DIRECTION GÉNÉRALE DE L'ÉVALUATION ENVIRONNEMENTALE ET STRATÉGIQUE

**Rapport d'analyse de la demande de soustraction du projet
d'agrandissement vertical du lieu d'enfouissement technique
situé sur le territoire de la municipalité de Bury par Valoris à
l'application de la procédure d'évaluation et d'examen des
impacts sur l'environnement**

Dossier 3216-23-002

Le 21 avril 2021

FIGURE 1 COMPOSANTES DU LET ET EMPLACEMENT APPROXIMATIF DE LA CELLULE 7

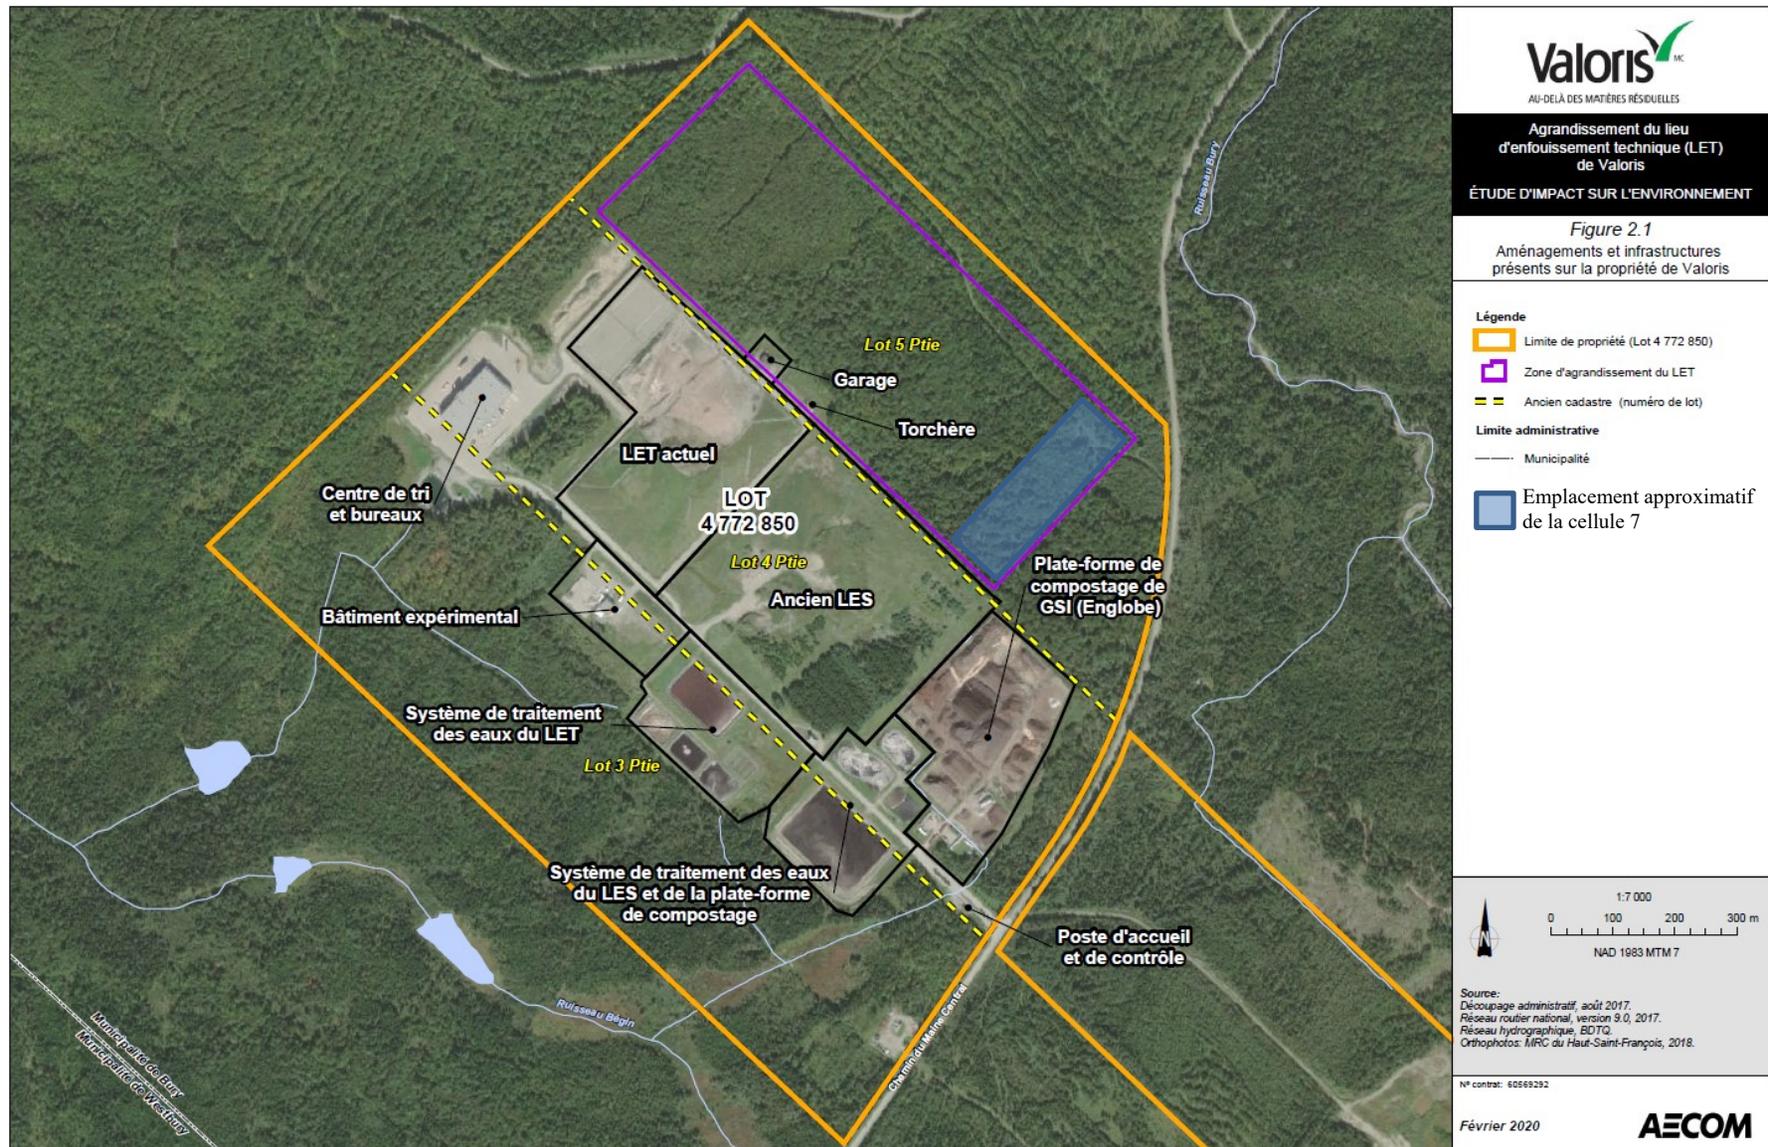
Selon l'initiateur, l'aménagement d'une superficie d'environ 19 000 m² de la cellule 7 du projet d'agrandissement cheminant actuellement dans la PÉEIE serait nécessaire afin de répondre aux besoins d'enfouissement pour une année. La figure 1 présente les aménagements actuels du LET ainsi que l'emplacement approximatif de la cellule 7. L'initiateur a relevé deux contraintes limitant la mise en place de cette alternative, soit le délai de réalisation de cette option ainsi que son impact sur l'environnement.

En premier lieu, le délai de réalisation serait tributaire, selon ce qui est mentionné par l'initiateur, à des travaux d'aménagement de la cellule 7. Ces derniers devraient être réalisés avant l'atteinte de la pleine capacité du site au mois d'avril 2021. Un nouveau chemin d'accès pour la cellule 7 devrait également être aménagé. L'élaboration des plans et devis ainsi que la préparation des appels d'offres pour des services professionnels et leur diffusion nécessiteraient également du temps. Ceci, sans comptabiliser les délais d'approbation par l'appareil administratif de Valoris.

En deuxième lieu, l'initiateur a effectué une comparaison des impacts sur l'environnement causés par l'aménagement d'une partie de la cellule 7 par rapport à l'agrandissement vertical de cellules existantes. Les principaux impacts relevés par l'initiateur concernant l'aménagement d'une partie de la cellule 7 comprennent notamment du déboisement, des pertes de milieux humides, une augmentation des eaux de ruissellement vers le ruisseau Bury, des nuisances par le bruit et une augmentation de la circulation routière due aux travaux¹. L'initiateur indique également que la dispersion atmosphérique des contaminants serait probablement moins favorable au niveau des impacts sur la qualité de l'air étant donné que la hauteur des matières résiduelles serait inférieure à celle de l'agrandissement vertical de cellules existantes. Enfin, en aménageant la cellule 7, le volume de gestion des eaux de lixiviation serait également plus important et avoisinerait un volume de 50 000 m³ pour une seule année. L'initiateur estime que la capacité de traitement est d'environ 40 000 m³ pour le système actuel. Des impacts seraient donc à prévoir au niveau de la qualité des eaux traitées.

L'équipe d'analyse est d'avis qu'au regard des alternatives au projet d'agrandissement vertical, ce dernier est nécessaire afin de répondre aux besoins d'enfouissement à court terme des membres de Valoris étant donné la marge de manœuvre limitée d'enfouissement pour les LET pouvant recevoir les matières résiduelles du LET de Bury. Par ailleurs, l'aménagement de la cellule 7 du projet d'agrandissement cheminant dans la PÉEIE ne constituerait pas une alternative intéressante étant donné les délais de réalisation et les impacts environnementaux plus importants attribués à cette solution.

FIGURE 2 PHASES 1 ET 2 DU PROJET D'AGRANDISSEMENT VERTICAL DU LET DE BURY POUR UNE ANNÉE

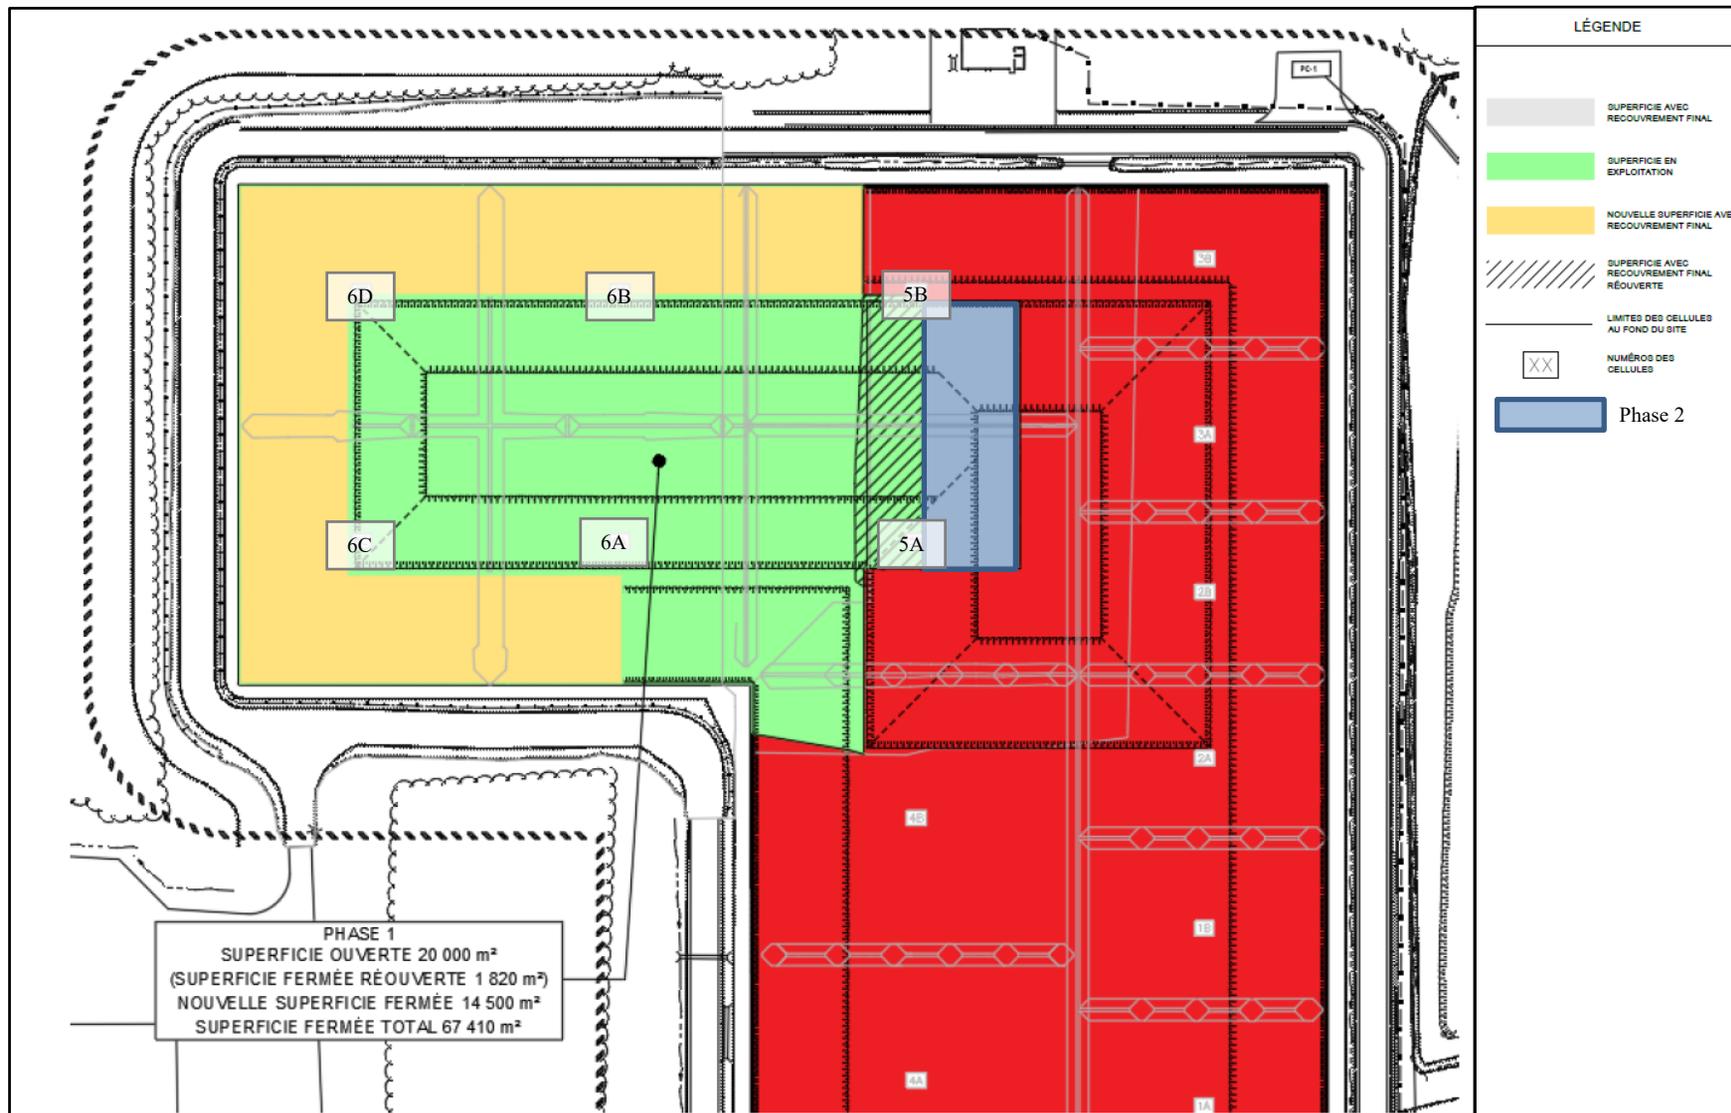
La séquence d'aménagement sera réalisée en deux phases. Une surface maximale ouverte sans recouvrement étanche de 20 000 m² est prévue lors des séquences de remplissage et de fermeture. La phase 1 consiste à fermer et à mettre en place un recouvrement étanche, sur une superficie de 14 500 m², à l'endroit des talus périphériques de la cellule 6. Quant à la cellule 5, le recouvrement étanche existant sera retiré sur une superficie de 1 820 m².

La phase 2 comprend la mise en place d'un recouvrement étanche sur une partie du plateau supérieur de la cellule 6 sur une superficie de 12 720 m². Environ 2 725 m² du recouvrement étanche de la cellule 5 seraient retirés afin de permettre un enfouissement de matières résiduelles en surélévation. L'initiateur précise que cette superficie est sujette à changement en fonction du taux d'enfouissement réel et des contraintes opérationnelles sur le site.

La direction adjointe du 3RV-E du MELCC a demandé que la superficie ouverte sans recouvrement étanche soit restreinte à 20 000 m² maximum pendant l'enfouissement en surélévation du site. Cela devrait être appliqué en tout temps, malgré les contraintes opérationnelles imposées par les manœuvres des camions et des équipements d'enfouissement. Par ailleurs, l'évolution du taux de H₂S dans le biogaz, suivant l'arrêt de l'utilisation de résidus fins de CRD comme recouvrement journalier, cité dans l'étude de modélisation de dispersion atmosphérique, apparaît raisonnable selon la direction adjointe du 3RV-E.
